**Demande d'autorisation environnementale (IOTA) présentée par le Syndicat Mixte des Transports Urbains Thionville – Fensch (SMITU) en vue de l'aménagement des parkings-relais Basse-Ham et Hayange et du nouveau centre de maintenance de Florange, dans le cadre du projet Citezen**

## RAPPORT DU COMMISSAIRE ENQUETEUR

- Décision n° E23000013/67 du 10/02/2023 du Tribunal Administratif de Strasbourg
- Arrêté préfectoral DCAT/BEPE/2023-46 du 23/02/2023

Figure 6 - Evolution du trafic de VP en TMJA zoom centre-ville entre la situation de référence en 2029 et celle avec exploitation des lignes CITEZEN

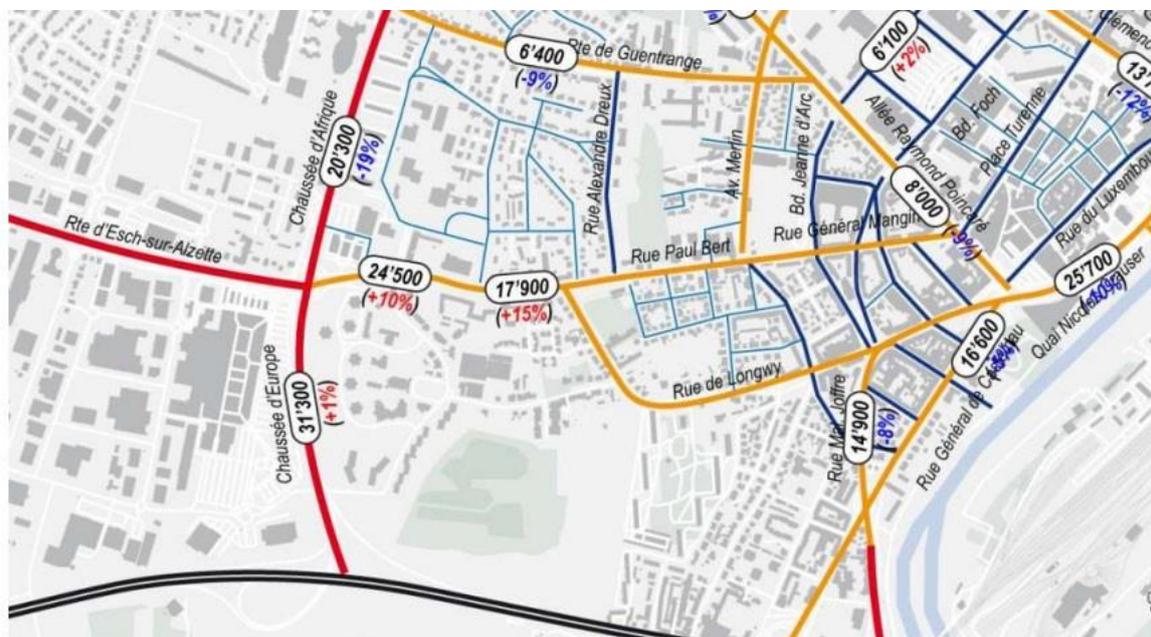
- Evaluer les conséquences de l'augmentation du trafic sur la rue Paul Albert et sur ses riverains ;

L'évolution prévisible après la mise en service du projet Citizen est 24 500 véhicules/jour en aval du rond-point du « Guéric » et de 17 900 véhicules/jour en aval de la rue de la Marne.

Les conséquences prévisibles sont des concentrations en NO<sup>2</sup> de l'ordre de 30µg/m<sup>3</sup> sans le projet de 31µg/m<sup>3</sup> avec. Cette hausse est très faible, la valeur limite en concentration de NO<sup>2</sup> est respectée. Une baisse des concentrations est également prévisible avec l'amélioration du parc automobile.

Les effets négatifs du projet sur la rue Paul Albert sont en effet négligeables.

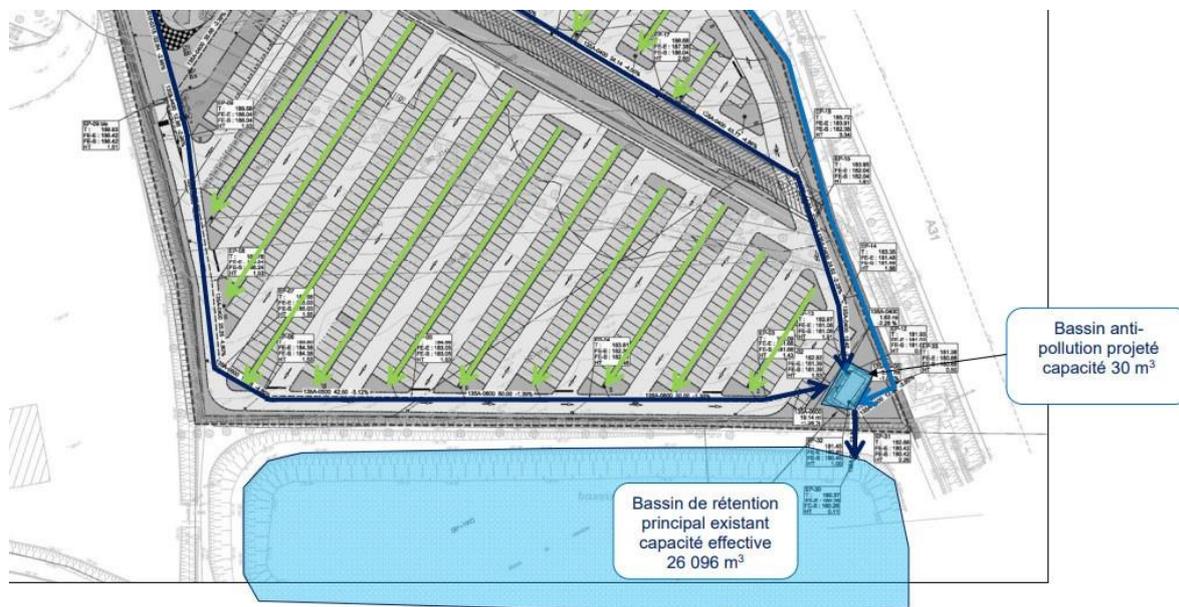
Installer des panneaux photovoltaïques en ombrières ou en toiture sur le site du centre de maintenance où cela est possible :

C'est la réponse à la demande de l'Autorité environnementale.

Il faut vérifier si cet investissement est véritablement efficace en matière de réduction de la production de gaz à effet de serre par rapport à l'investissement supplémentaires. La neutralité carbone recherchée est sans doute affectée par ces installations photovoltaïques.

Des panneaux photovoltaïques seront positionnés :

- au droit des ombrières placés sur le parking de remisage des bus pour environ 1 038 m<sup>2</sup> pour une puissance de 579.15 kWc.
- au niveau du toit du bâtiment pour une puissance de 153.66kWc.
